**Avis de la Mission régionale d'autorité environnementale
de Nouvelle-Aquitaine sur le projet de mise en compatibilité par
déclaration de projet du plan local d'urbanisme intercommunal
(PLUi) de la communauté d'agglomération du Grand Villeneuvois
(Lot-et-Garonne) relative à la construction d'un pôle de collecte et
de valorisation des déchets**

n°MRAe 2023ANA68

Dossier PP-2023-14129

Porteur du Plan : Communauté d'agglomération du Grand Villeneuvois

Figure 3: Emprise du projet retenue par rapport aux enjeux écologiques du site (source : rapport de présentation, p.113)

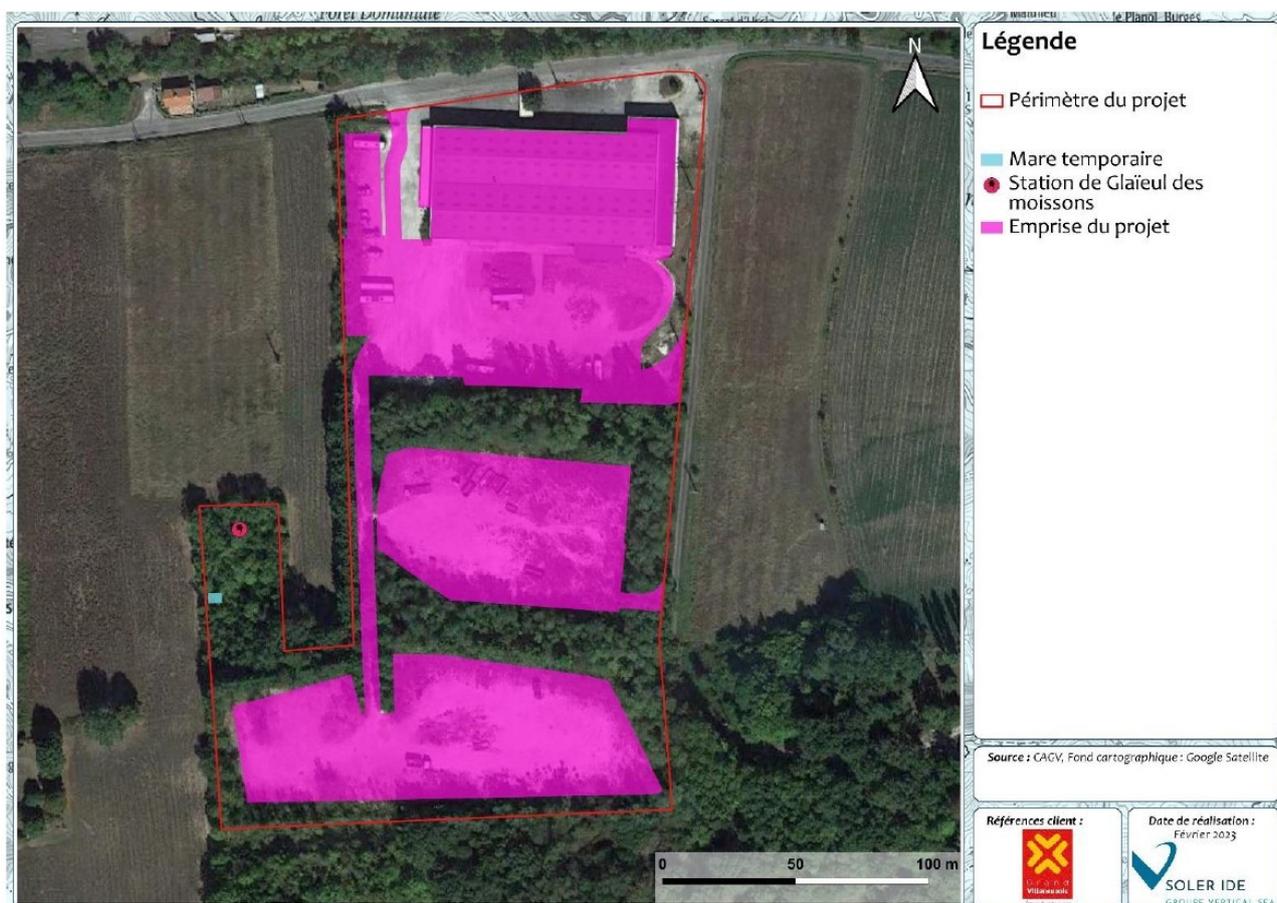
Le projet de mise en compatibilité du PLUi propose une traduction réglementaire des différentes recommandations, sous forme de mesures d'évitement, de réduction et de compensation des incidences sur les sensibilités écologiques identifiées :

- le secteur boisé au sud-ouest du site est intégralement évité par le maintien du classement en EBC, afin d'assurer la préservation de la station de Glaieuls des moissons et de la mare temporaire, identifiées dans le cadre du diagnostic ;

- la préservation et le renforcement de l'alignement d'arbres en bordure ouest du site par la mise en place d'une protection au titre des EBC, et son identification au sein de l'OAP comme « arbres existants à préserver ou à compenser » ;

- la conservation de la haie en limite nord-ouest du site en l'identifiant dans l'OAP comme un élément à préserver au titre de l'article L.151-19 du Code de l'urbanisme ;

- l'identification au sein de l'OAP de deux passages à faune à mettre en place sous voirie, au niveau des discontinuités écologiques existantes ou créées dans le cadre du projet. La MRAe relève avec intérêt que le suivi de la fonctionnalité des passages à faune fait l'objet d'un indicateur spécifique créé dans le cadre de la mise en compatibilité du PLUi ;

- la création d'un indicateur de suivi portant sur le taux de recouvrement du site par des espèces exotiques envahissantes ;
- la création de 6 742 m² d'EBC permettant d'étendre la protection des boisements existants au droit du site.

L'évitement du secteur boisé au sud-ouest du site aurait pu être renforcé par le maintien du zonage naturel N actuellement en vigueur. La MRAe recommande de justifier le déclassement de ce secteur en zone Uxb.
